**PREVOST****BULLETIN
DE
GARANTIE**

Bg07-02

DATE : Août 2007	SECTION : 04 - Échappement
EXPIRATION: Août 2009	
SUJET : AJOUT D'UN SUPPORT DE RENFORCEMENT AU TUYAU D'ÉCHAPPEMENT À LA SORTIE DU TURBO

FIGURE 1 : COMPARTIMENT MOTEUR

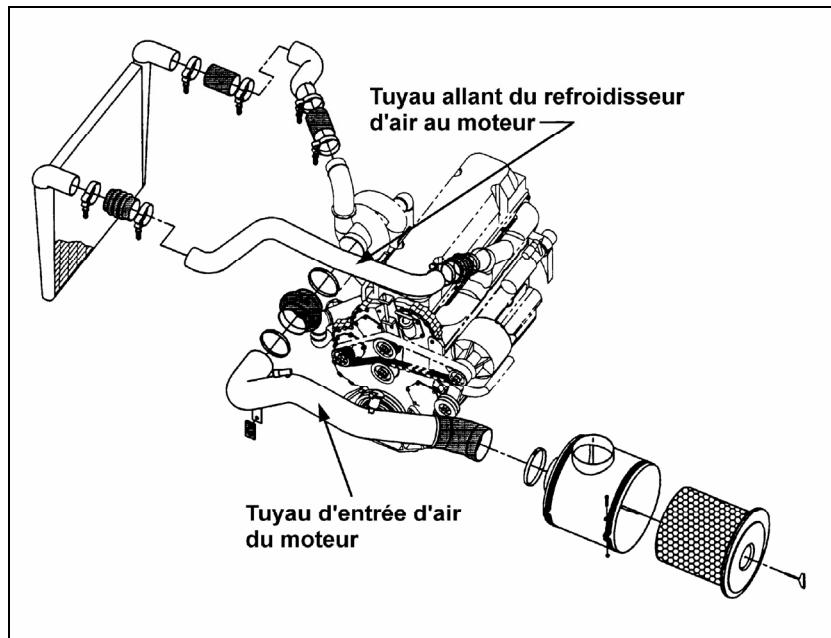
Sur les véhicules ci-dessus mentionnés, il y a une possibilité que le tuyau d'échappement à la sortie du turbocompresseur se brise suite au manque de support et aux vibrations du moteur.

3. Enlever le tuyau d'entrée d'air du moteur (voir fig. 1).
4. Enlever le tuyau allant du refroidisseur d'air au moteur (voir fig. 1).
5. Retirer les deux boulons qui fixent le tuyau d'échappement.
6. Serrer les deux goujons avec écrou hex. (Prévost #510626) du moteur à un couple de 58 - 73 Nm (43 - 54 lbf-pi). Installer le nouveau support de renforcement (Prévost #040561) et serrer les écrous Stover (Prévost #500680) comme le montre la figure 2.
7. Installer la bride en U (Prévost #540018) et serrer les écrous de la bride en U.
8. Réinstaller le tuyau du refroidisseur et le tuyau d'entrée d'air.
